臺南市都市計畫委員會 第 97 次會議紀錄

第一案：「逸水立旅股份有限公司申請安南區鹽田段 528-2 地號「遊 2-1（附）」遊樂區開發許可案」暨「變更臺南市安南區「遊 2（附）」遊樂區細部計畫（配合鹽田段 528-2 地號遊樂區開發計畫）案」）

第一案：「變更臺南市東區細部計畫(第二次通盤檢討)案」有關南臺南站副都心(第一期)商業區退縮規定與最小建築基地面積執行疑義提會報告

附表 1、專案小組所提開發計畫建議意見及申請單位回應內容對照表

圖 1、公開展覽變更內容示意圖

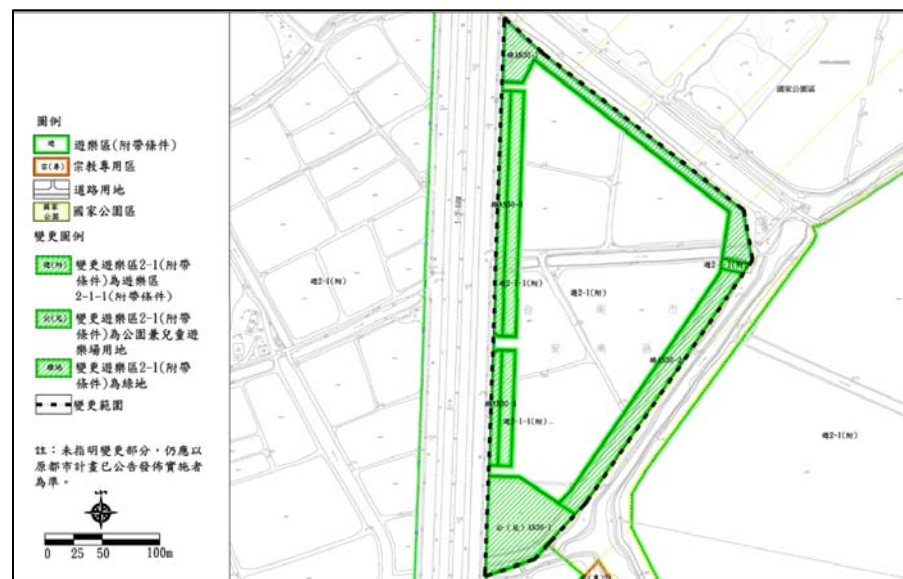
（一）變更編號第 1 案，核無具體「因基地條件限制」之情形，本案仍應依「臺南市都市計畫「遊 2（附）」遊樂區申請開發許可審議規範」第 7 點規定劃設開發總面積 30%之公共設施用地，修正變更內容及示意圖詳參表 1 及圖 1。上開決議經申請單位於本次會議當場表示同意照辦。

圖 2 南臺南站副都心(第一期)商業區現行退縮建築示意圖

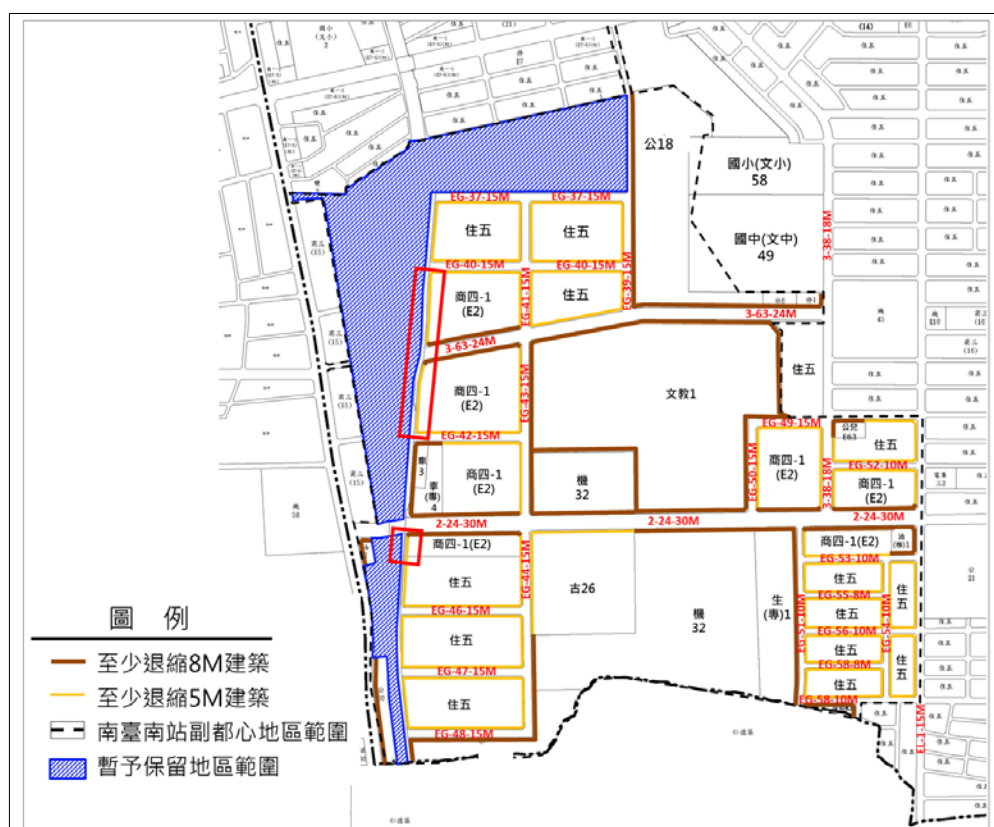
二、上述相關土地使用分區管制要點內容，於 106 年 10 月 31 日發布實施「變更臺南市東區細部計畫(第二次通盤檢討)案」時予以整併，並附有「南臺南站副都心地區退縮建築示意圖」，其檢討前後對照表之修正理由敘明「配合各細部計畫土管條文整併，調整條次並修訂文辭。」。惟整併後，部分隔計畫道路(或公道)面臨「公道(鐵)」(鐵路地下化後地面層公園道)之商業區，有圖、文不符之處：依文字說明，臨 20 公尺(含)以上之計畫道路，應至少退縮 8 公尺建築，惟示意圖標示為退縮 5 公尺建築。(詳圖 1、圖 2)

三、依規劃原意，該商業區未來係將面臨鐵路地下化後地面層公園道，整體道路寬度併計將達 20 公尺以上，爰該處應至少退縮 8 公尺建築；另有關「南臺南站副都心地區最小建築基地面積示意圖」亦誤繕為容積獎勵指定區域示意圖，併予更正(詳圖 3、圖 4)。爰為利日後執行，先行提會報告，有關圖文不符或圖資誤繕部分，將納入後續通盤檢討作業予以校正以資明確。
